„Rekonstrukce výpravní budovy v žst. Plzeň hl. n.“

Vysvětlení, změny a doplnění zadávací dokumentace - Dodatek č. 13

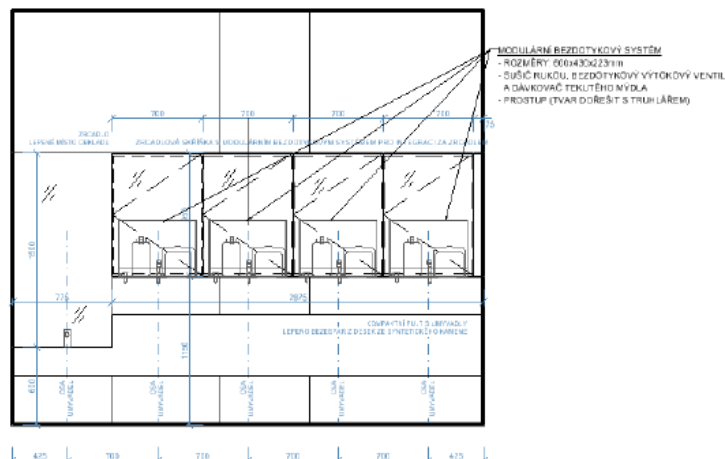
Dále ve výkresu v části legenda je zmíněna mezipřírubová klapka a filtr. Filtr by měl být před BAP, ale nikde nejsou tyto armatury vyznačeny na výkresu ani ve výkazu výměr. Žádáme o vysvětlení a případné doplnění do výkazu výměr.

Z dotazu není jasné, jaké části dokumentace (jakého PS či SO) se dotaz týká. Pro možnost zodpovězení dotazu je potřeba dotaz přesně specifikovat. Nicméně pokud jsme správně vydedukovali a dotaz se týká části Plynová zařízení SO 201, pak odpověď zní: Na výkrese byla použita všeobecná legenda. Ne všechny prvky z legendy se nacházejí ve výkrese. Mezipřírubová klapka ani filtr nejsou v projektové dokumentaci obsaženy.

V dokumentaci „SO201_01_98_07_1“ je uvedeno

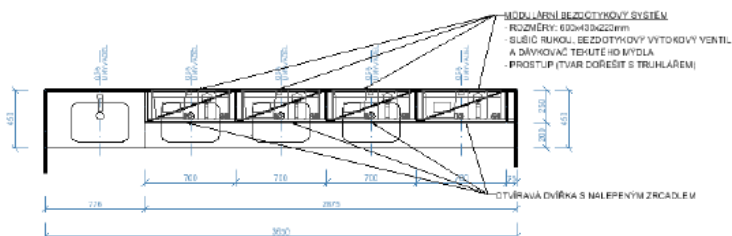
5.D.2.2.1.01 Architektonicko stavební část - V předaném soupise prací SO 201-01-01 je uvedena položka:

571	TR12B	D+M zrcadlová skříňka s vestav. zař. předměty, vel.lepené zrcadlo - 1185/1500, skříňka - 3285/250/950, vč. kotvení, tmelení a příslušenství D+M zrcadlová skříňka s vestav. zař. předměty, vel.lepené zrcadlo - 1185/1500, skříňka - 3285/250/950, vč. kotvení, tmelení a příslušenství	KUS	1,000	0,00	0,00
-----	-------	--	-----	-------	------	------

Rozměr	lepené zrcadlo 775 / 1500 mm; skříňka 2875 / 250 / 950 mm
--------	--

Kontrolou soupisu prací bylo zjištěno, že uvedený popis v TR 514 je odlišný od popisu ve výpisu prvků. Žádáme zadavatele o provedení opravy v soupise prací pol. 593.

V soupisu prací SO 201-01-01 byla upravena dle výpisu prvků velikost a počet kusů pro TR514, položka č. 593.

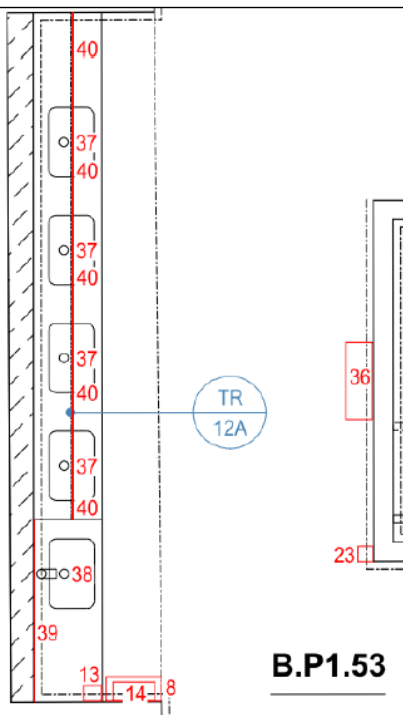
Uvedené položky 11, 12 a 13 předpokládáme, že tvoří tzv. vyzískaný materiál.

V položkách 11, 12 a 13 podle soupisu prací mají být oceněny „POPLATKY ZA LIKVIDACE ODPADŮ NEKONTAMINOVANÝCH VČETNĚ DOPRAVY“.

Žádáme zadavatele o změny položek 11, 12 a 13 na ocenění dopravy materiálu do místa výkupu. Zároveň žádáme doplnění položek pro možnost ocenění vyzískaného materiálu.

V položkách č. 11, 12, 13 zhotovitel ocení náklady spojené s manipulací kovových odpadů. S veškerým kovovým odpadem na stavbě bude zhotovitel zacházet dle směrnice SŽDC č. 42 Hospodaření s vyzískaným materiálem. Zhotovitel bude kovový odpad shromažďovat na stavbě a objednatel zajistí odvoz daných množství jednotlivých komodit. Ocenění vyzískaného materiálu nebude součástí soupisu prací.
